**RESOLUCIÓN No. 367 DEL 01 DE MARZO DE 2023**

**"POR MEDIO DEL CUAL SE OTORGA UN PERMISO DE VERTIMIENTO DE AGUAS RESIDUALES DOMÉSTICAS PARA UN LOTE VACIO EN EL QUE SE PRETENDE CONSTRUIR UNA (1) VIVIENDA CAMPESTINA EN EL PREDIO DENOMINADO 1) LOTE "LA FLORECITA" UBICADO EN VEREDA BUENA VISTA DEL MUNICIPIO DE CIRCASIA (Q) Y SE ADOPTAN OTRAS DISPOSICIONES"**

#### **CONCEPTO TÉCNICO PARA TRÁMITE DE PERMISOS DE VERTIMIENTOS - CTPV-949 - 2022**

Imagen 2. Localización del predio.

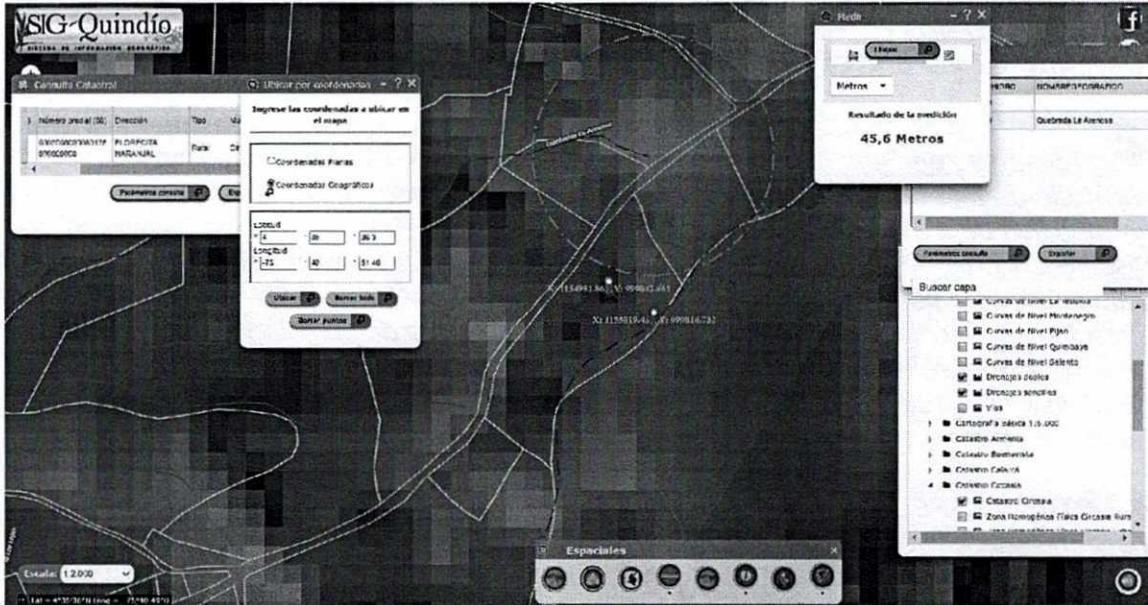
Según la coordenada de descarga propuesta  $4^{\circ}35'36.24''$   $-75^{\circ}40'51.27''$ , se encontró el predio denominado Florecita con área aproximada de 6848m<sup>2</sup>, el predio se encuentra fuera distritos de manejo, tampoco se evidencian que el punto de vertimiento este dentro de suelos de protección asociados a Franja forestal Protectora.

Imagen 3. capacidad de uso del suelo

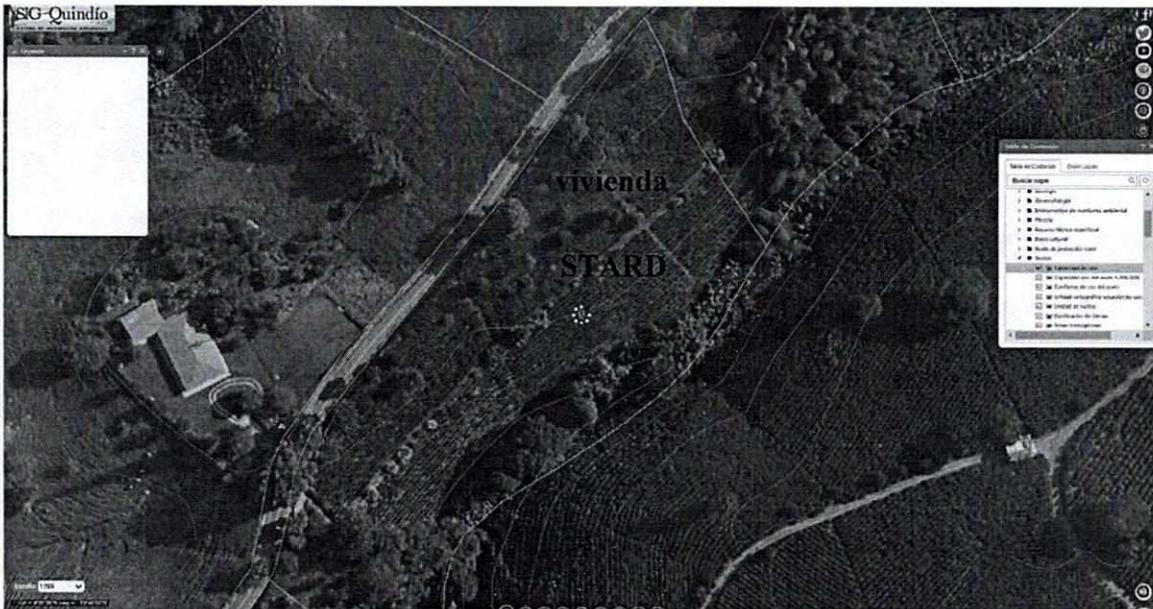
*Predio se ubica sobre clase agrologica 4 y 7. Por tanto, se resalta que la coordenada de ubicación del sistema Lat: 4°35'36.24"N Long: -75°40'51.27" se encuentra en suelo agrologico clase 7 y la vivienda propuesta en clase agrologica 4*
